Krycí list ZBV

II/335 Stříbrná Skalice, průtah - stavební práce

II/335 Hlavní trasa

Změnový list

Výkres dočasného asfaltu na E1

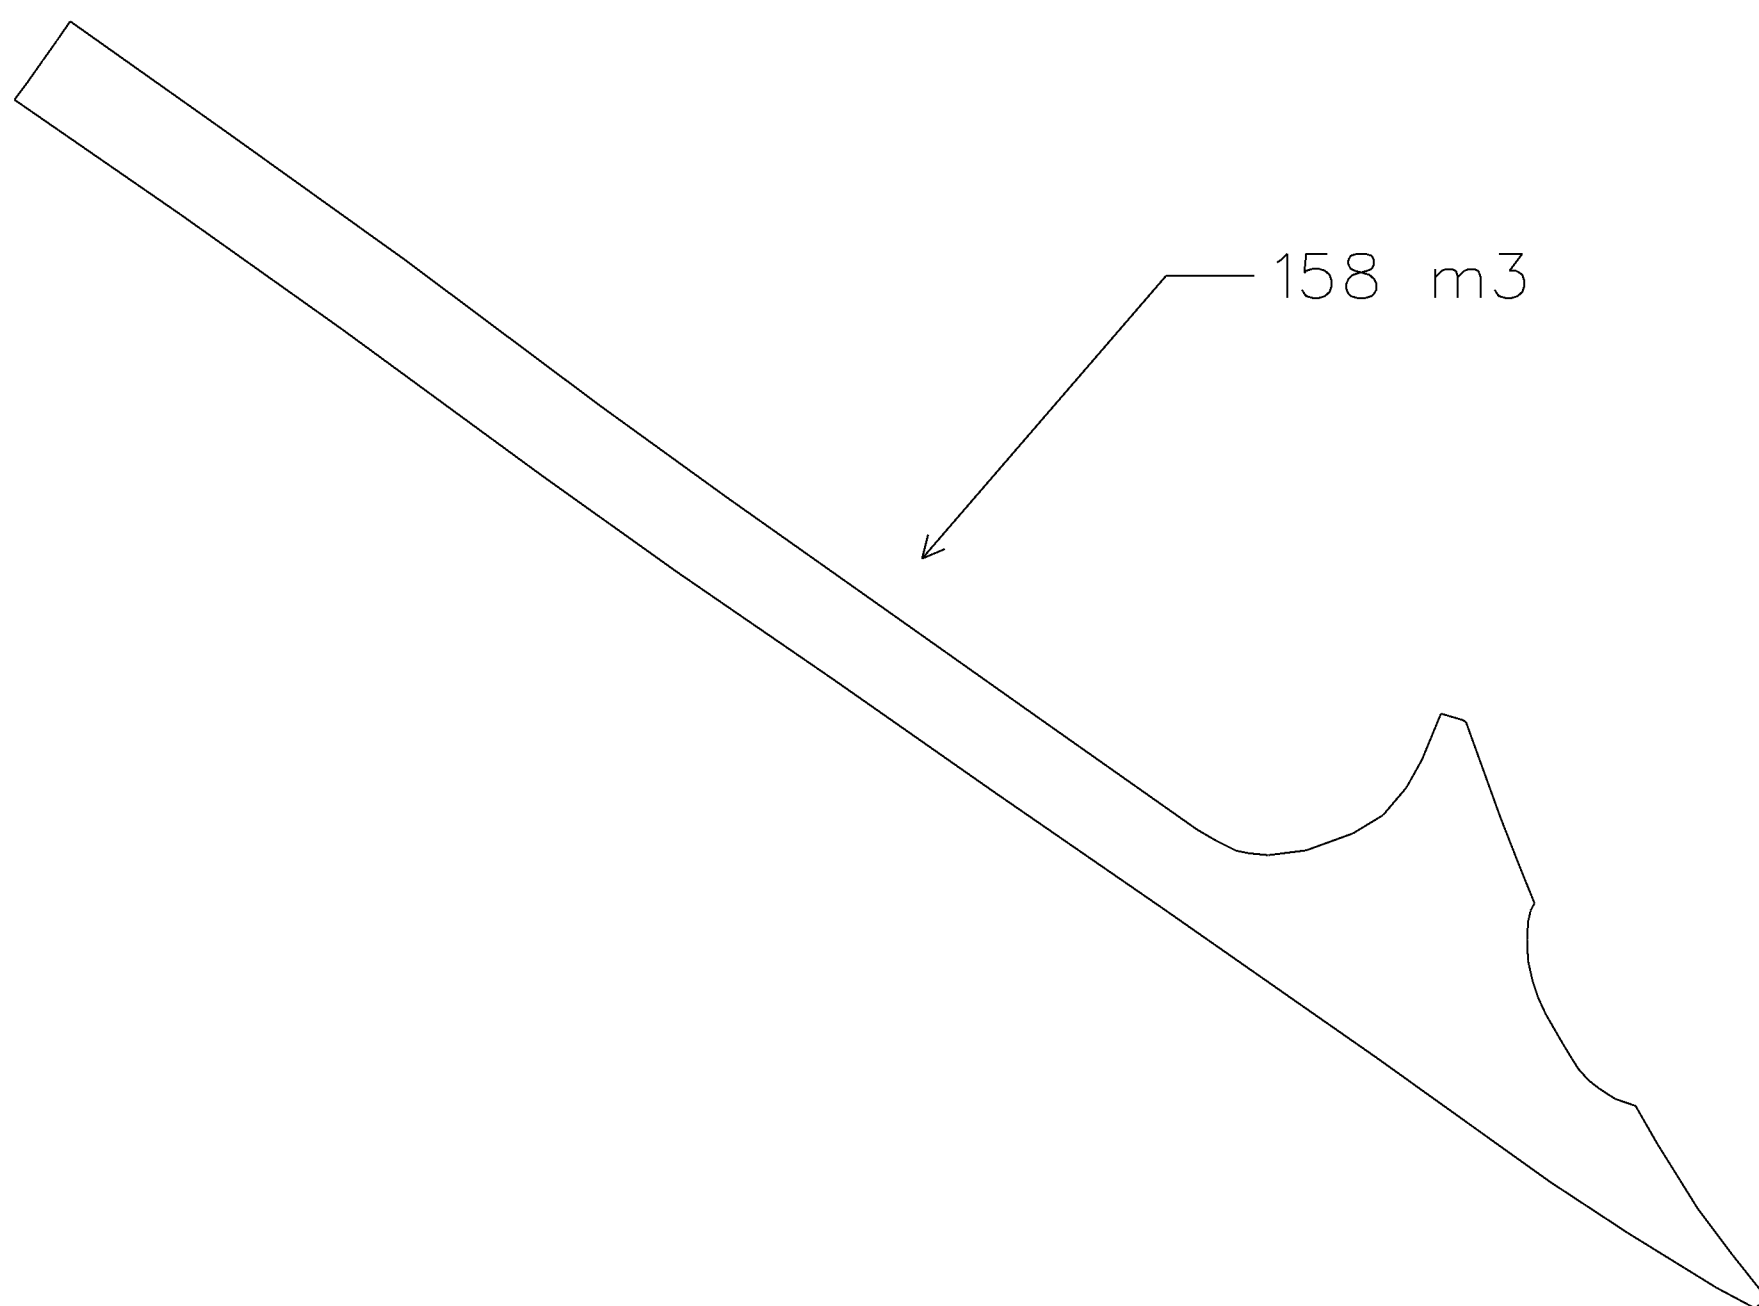
Z důvodu nutnosti zajištění zimní údržby a zprůjezdnění daného úseku bylo nutné vybudovat provizorní komunikaci o délce 160 m, na místě původní komunikace mezi stavebním objektem 202 a křižovatkou se silnicí II/1082 (úsek km 8,560 – km 8,720). Zhotovitel tuto skutečnost Objednateli oznámil ve svém dopise Ohlášení změn stavby ze dne 15.12.2021, který je součástí příloh této ZBV.

Zaměření a výpočet kubatury dočasného asfaltu je součástí geodetického protokolu, který vyhotovila firma RKP geo s.r.o. Celková plocha provizorní komunikace je rovna 1022 m². Objednatel tuto změnu Zhotoviteli potvrdil ústním pokynem.
